## Tagesordnung

### TOP 1: Krauthof-Areal, Hoheneck

## TOP 2: Schorndorfer Straße 172, Oststadt

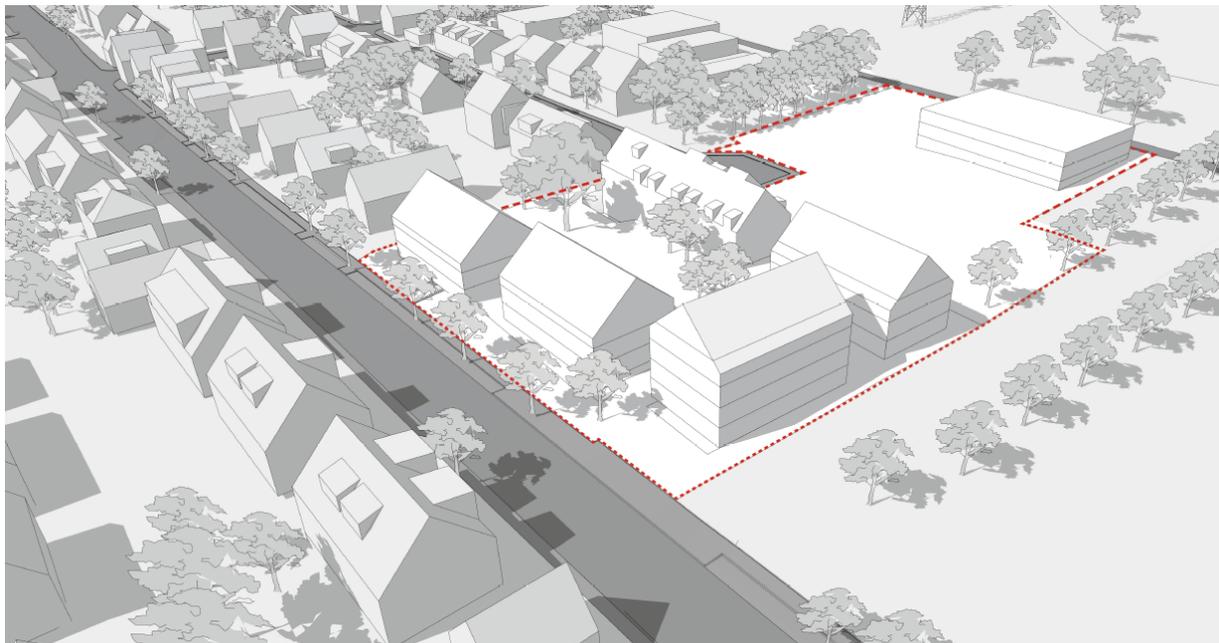
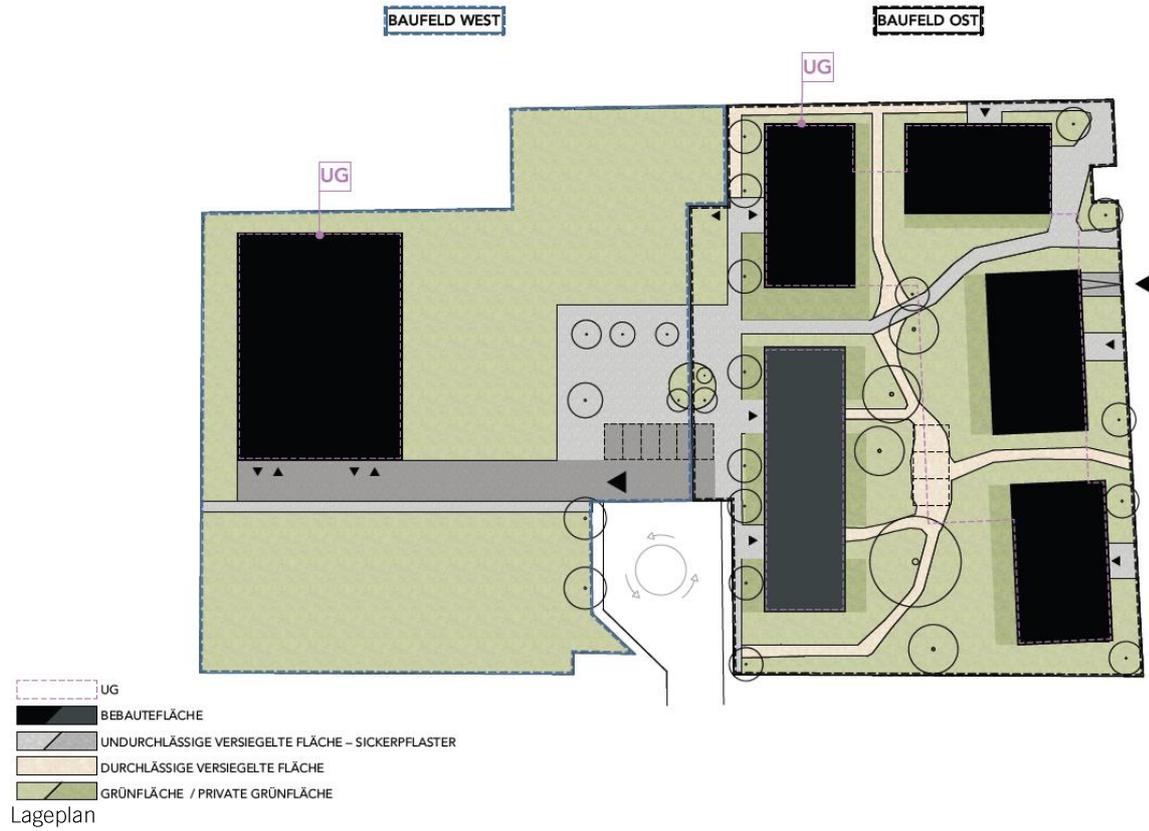
Durch die gewählte Zeilenbebauung entstehen proportional lange, tiefe Zwischenräume, in welchen sich nur sehr schwer Aufenthaltsqualitäten ablesen lassen. Der Versuch durch den längeren Baukörper 3 zwei rückwärtige Wohnhöfe zu formulieren, erscheint kontraproduktiv, weil hierdurch der Baukörper 3 zu nahe an den Bestandsbaukörper heranreicht. Zusätzlich entsteht ein Zielkonflikt zwischen den nach Süden ausgerichteten Wohnungen und den Immissionen der Beihinger Straße. Verschärft wird dieses Problem durch die gewählte Lage der beiden Ein- und Ausfahrten der Tiefgarage, die den zusammenhängenden Außenbereich zerschneiden.

Es wird empfohlen möglichst viele PKW-Stellplätze in einer Quartiersgarage auf dem westlichen Baufeld unterzubringen. Diese Maßnahme bietet den Vorteil, dass großkronige Bäume mit Erdanschluss im Freiraum gepflanzt werden könnten, die eine wichtige stadtklimatische Bedeutung übernehmen würden. Auch die durch die Topografie bedingte, kleinteilige Terrassierung des Geländes wäre nicht notwendig. Die Außenanlagen müssten nicht aufwendig bewässert werden und wären somit im Unterhalt deutlich robuster und langlebiger. Zusätzlich könnten störende Elemente, zum Beispiel für die Entlüftungen der Tiefgarage, entfallen.

Die Giebel entlang der Beihinger Straße sollten nicht als Seiten-, sondern als Vorderfassaden zum öffentlichen Raum, analog zu den bestehenden, südlich angrenzenden Punkthäusern, ausgebildet werden.

Durch eine moderate Reduzierung der Gebäudetiefe würden sie besser in den Kontext der umgebenden Bebauung passen. Auch für Artikulation des Siedlungsrandes im Übergang zur offenen Landschaft wäre eine besondere Ausprägung wünschenswert.

Lageplan

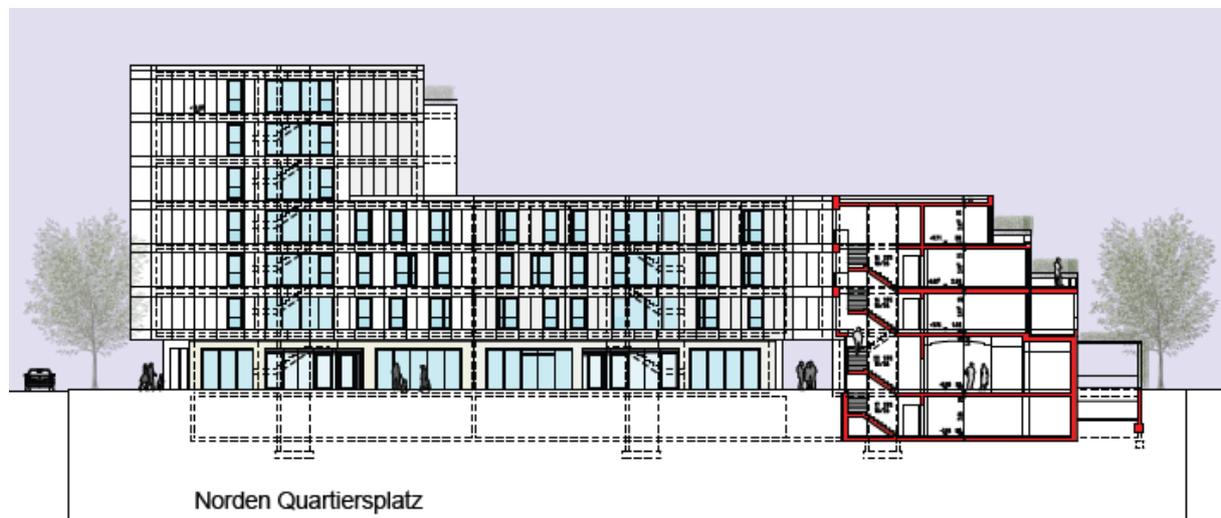
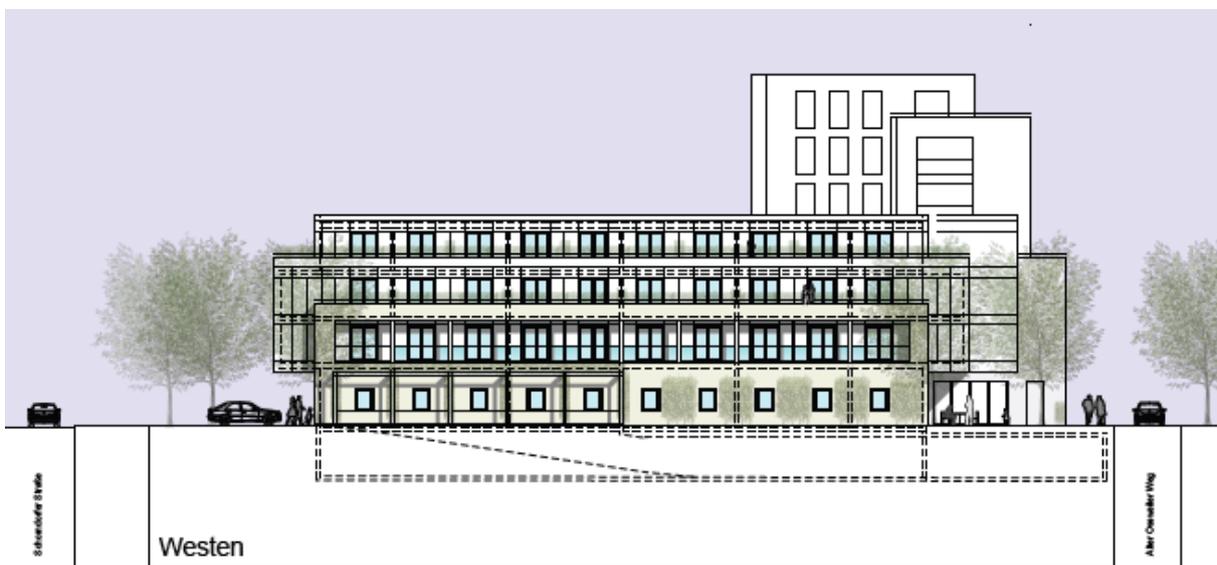
Der Gestaltungsbeirat befürwortet grundsätzlich die stadträumliche wie auch funktionale Konzeption mit Wohnungen und einem kleinteiligen Ladenangebot im Erdgeschoss. Die Abweichung in der Geschossigkeit im Osten und die leichte Kippung des südlichen Baukörpers können anhand des Modells nachvollzogen werden. Jedoch sollte die beiden Aspekte durch Perspektiven aus dem Betrachtungswinkel eines Fußgängers / einer Fußgängerin des in der Präsentation gezeigten digitalen Massenmodells überprüft werden. Der Entwurf versucht die individuellen Gegebenheiten der Situation mit einer polygonalen Gebäudekontur, einer unterschiedlichen Terrassierung der Gebäudeteile und einer besonderen Ecksituation zu verarbeiten. Die Fassaden sind mit Absätzen und Versprüngen stark gegliedert und treten sehr heterogen in Erscheinung.

Bei der weiteren Durcharbeitung sollte diese Vielgestaltigkeit beruhigt werden, um einen homogenen Ausdruck der Fassaden in Ergänzung zur Terrassierung zu erzielen. Auch die Ecksituation und der

Übergang der beiden Gebäudeteile sollten in diesem Sinne überarbeitet werden. Der Hochpunkt sollte nicht in die Fassade der unteren Geschosse einbezogen, sondern stärker aufgelöst werden, um ihm seine Massivität zu nehmen. Die Lochfassade des südlichen und westlichen Erdgeschosses bedarf einer Integration, damit in diesem Bereich keine unattraktiven Rückseiten entstehen. Insgesamt sollten mehr gestaltgebende als technische Elemente betont werden.

Dem Außenraum des Ortes kommt aufgrund seiner Lage eine wichtige nachbarschaftliche Rolle zwischen den Stadtteilen als Quartiersplatz zu. Dies muss sich in einer gut durchdachten Gestaltung widerspiegeln. Der nördliche Teil des Platzes kann mit den angrenzenden Läden eine belebte Laufzone werden. Die Orientierung in Richtung Nordost erscheint für eine ausgesprochene Aufenthaltsnutzung weniger geeignet. Um den Ort aber klar vom angrenzenden Verkehrsraum als Platz abzusetzen, bedarf es einer raumwirksamen Gestaltung, die eine spürbare Distanz zum befahrenen Kreisell schafft. Dies könnte z.B. mit einem dichten Baumdach erreicht werden. Auf der Südseite des Baukörpers ist ein gut besonnener und ruhigerer Aufenthaltsbereich sinnfälliger. Der Durchgang sollte in seiner Dimension und Gestalt als angenehme Verbindung wahrgenommen werden.

Die vorgeschlagenen Stellplätze dominieren im Zusammenhang mit der Geometrie des Kreisells den nördlichen Platz visuell wie funktional. Die Stellplätze müssen auf ein absolutes Mindestmaß reduziert werden und sollten daher an weniger zentraler Stelle z. B. in Verbindung mit der Abfahrt in die Tiefgarage oder an den östlichen Gebäudekopf angeordnet und aus dem Mittelpunkt des Platzes gerückt werden. Anlieferung, Brandrettung und Fahrradstellplätze sind in diesem Zusammenhang ebenfalls aufzuzeigen.

Variante 1 „Netz“

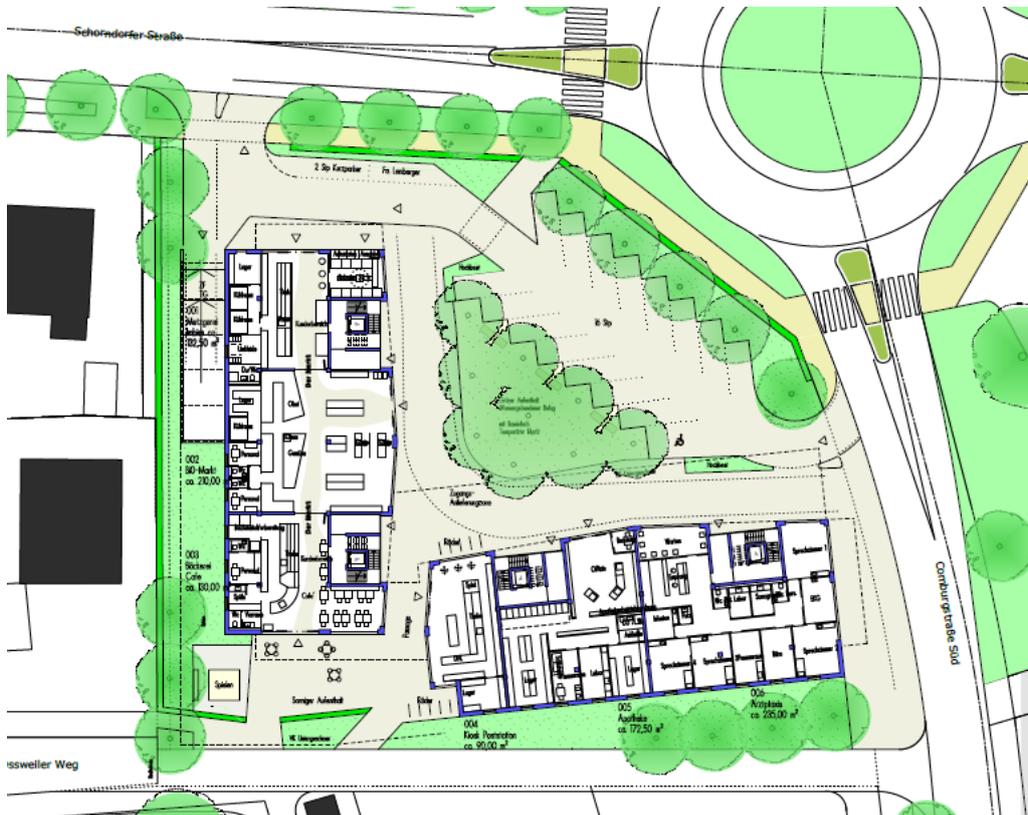
Alle vorgelegten Varianten zur Gestaltung des Freiraums nordöstlich des Gebäudeensembles basieren auf einer Zonierung in einen gebäudenahen Bewegungsbereich für die Feuerwehr, Anlieferung und fußläufige Erschließung vor dem Erdgeschoss, in einen mittigen Aufenthaltsbereich und in einen nach Nord-Osten anschließenden Parkplatzbereich im Übergang zum Kreisverkehr. Grundsätzlich ist diese funktionale Gliederung nachvollziehbar. Es entstehen jedoch umfangreich befestigte und nicht beschattete Flächen, die sowohl gestalterisch als auch klimatisch kritisch gesehen werden.

Im Sinne des auch vom Bauherrn formulierten Anspruchs an ein nachhaltiges, energieeffizientes und klimabewusstes Bauen wird empfohlen, einen zusammenhängenden Baumhain mit Bäumen 1. Ordnung (Großbäume ab 20m, hochwüchsig) über den gesamten Freibereich bis zum Kreisverkehr aufzuspannen. Darunter können die erforderlichen Fahr-, Geh-, Aufenthalts- und Parkierungsflächen angeordnet werden. Dabei sollte die Stellplatzorganisation hinsichtlich Lage und Zahl überdacht werden, um auch zwischen den Stellplätzen Baumstandorte schaffen zu können. Durch eine differenzierte Belagsverwendung oder gliedernde Vegetationselemente kann den Nutzern und Nutzerinnen Orientierung gegeben und eine Versickerung vor Ort ermöglicht werden.

Der südliche Aufenthaltsbereich am Alten Oßweiler Weg in Richtung Fuchshof sollte offen gestaltet und die Ausrichtung und Ausdehnung der Spielfläche zum Straßenraum zurückgenommen werden. Eine gastronomische Nutzung wird insbesondere aufgrund der ruhigen Nachbarschaft im Alten Oßweiler Weg kritisch gesehen.
